ZMĚNOVÝ LIST č. 1

SMLOUVA O DÍLO č. objednatele 419/22  
ZE DNE 26.10.2022

PROJEKT:	„Rekonstrukce a změna využití stavby Komunitní centrum – sýpka Čakovice“
NÁZEV ZMĚNY:	ZMĚNA SKLADBY PODLAHY V 1.PP, 1.NP
DATUM:	02/2023
ZATRŽDĚNÍ CHARAKTERU ZMĚNY	ZZVZ 5222/7

# LC STĚNA ČALOVICĚ - NABETONÁVKA PRŮVLAKU

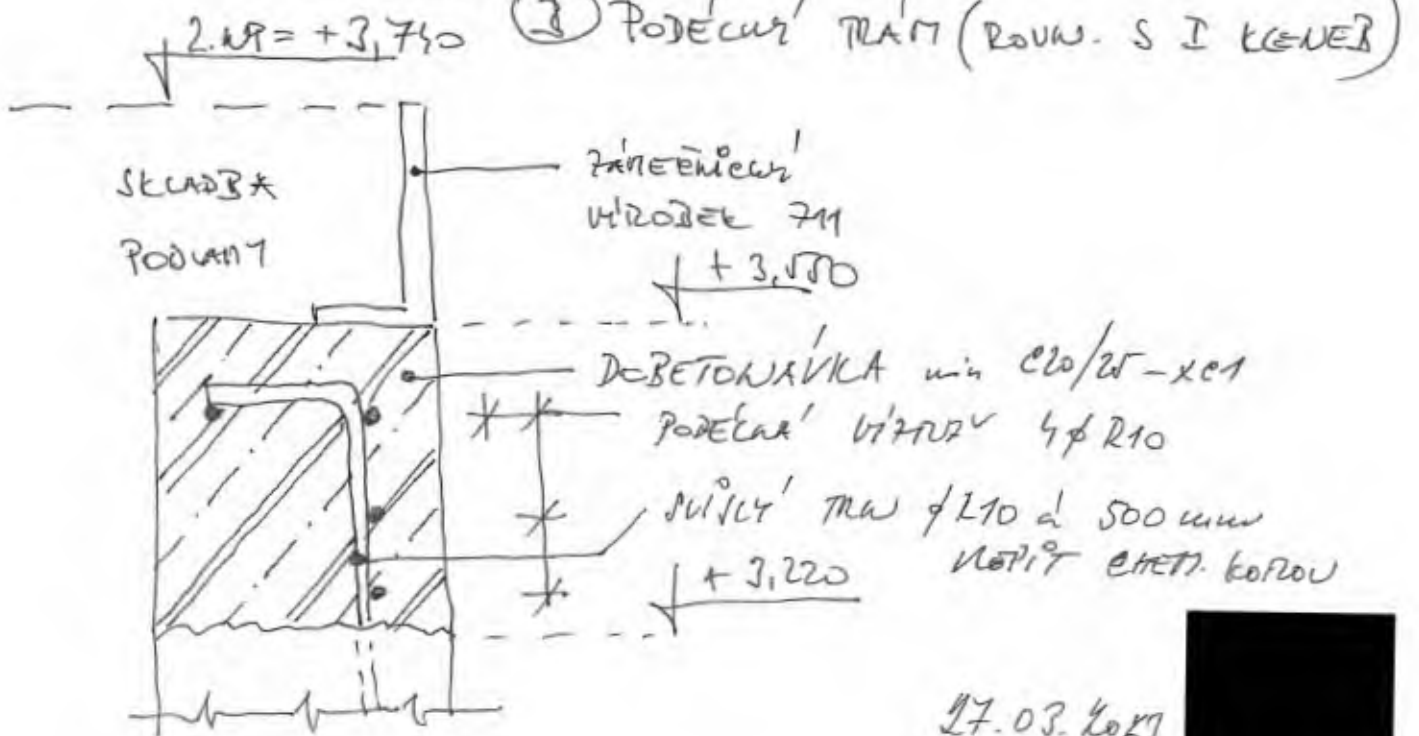
Komín č. 5 byl zbourán (viz změnový list č. 2). Z tohoto důvodu se nerealizuje podchycení komínového tělesa nad klenbou, je proveden odpočet. Na základě prohlídky a zhodnocení stávajícího stavu rubu kleneb se sanace cihelných kleneb nemusí provádět, tento změnový list zahrnuje odpočet za sanaci trhlin v klenbách. Podchycení komínu č. 5 nahradí ocelový profil IPE 200, který slouží jako nosný prvek pro příčku ve 2.NP. Ke stávající příčce ve 2.NP se z plných cihel přizdí pilířek, který zajišťí stabilitu celé příčky v prostoru. Množství výztuže průvlaků v průchodu bylo přepočítáno a dojde k jeho navýšení. Pro zajištění souvrství podlahy kolem schodiště se provede dobetonávka včetně podélné výztuže a svislých trnů – dle výkresu KC Sýpka Čakovice – nabetonávka průvlaků z 27.03 2023.

## Ⓐ PRŮVLAK TRAM (KOLMO NA I KOLEBĚ)

## Ⓑ POBĚČNÁ TRAM (ROVN. S I KOLEBĚ)
